Technische Änderungen am Abschirmblech des Turboladers

Fahrzeuge: T5 Transporter, T5 Multivan

Motorcode: CAAA, CAAB, CAAC, CAAD, CAAE, CCHA, CCHB

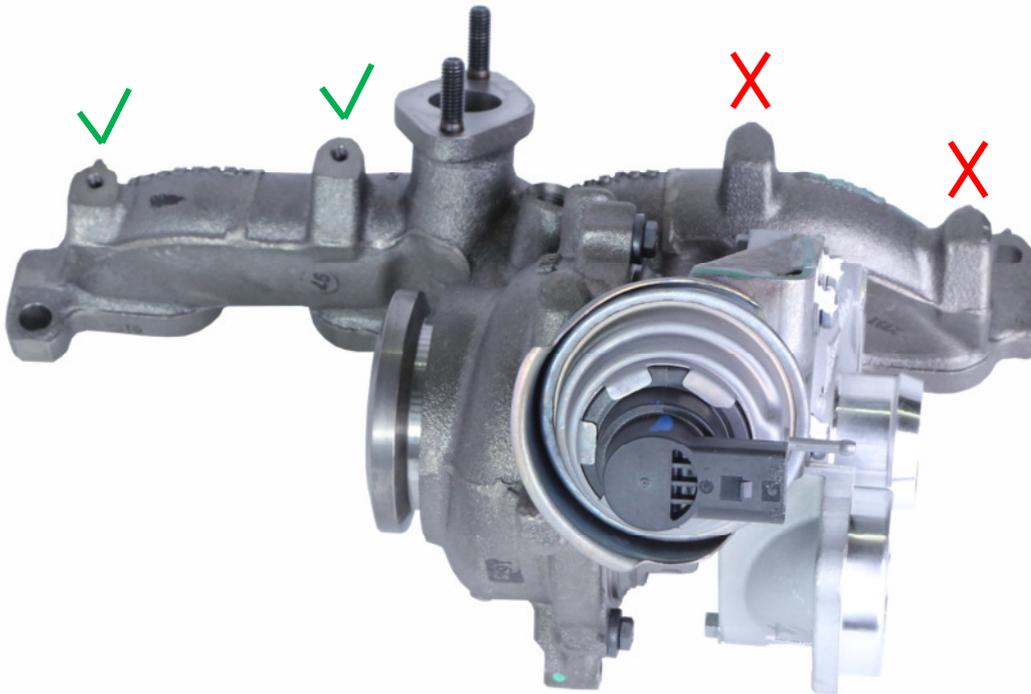
Der Fahrzeughersteller VW hat technische Änderungen am Abschirmblech vorgenommen, welches am Abgaskrümmers des Turboladers montiert wird.

Fahrzeuge bis Produktionsdatum 15.11.2010 wurden mit einem langen Abschirmblech über alle 4 Zylinder des Abgaskrümmers ausgeliefert. Fahrzeuge nach 16.11.2010 wurden mit einem gekürzten Abschirmblech über die ersten beiden Zylinder gefertigt.

Darum hat der Turbolader-Hersteller seit 01.07.2014 auf das dritte und vierte Gewinde zur Montage des Abschirmbleches verzichtet.

Ist ein langes Abschirmblech 03L129969P verbaut, so ist dieses gegen die kurze Variante 03L129969AD zu ersetzen.
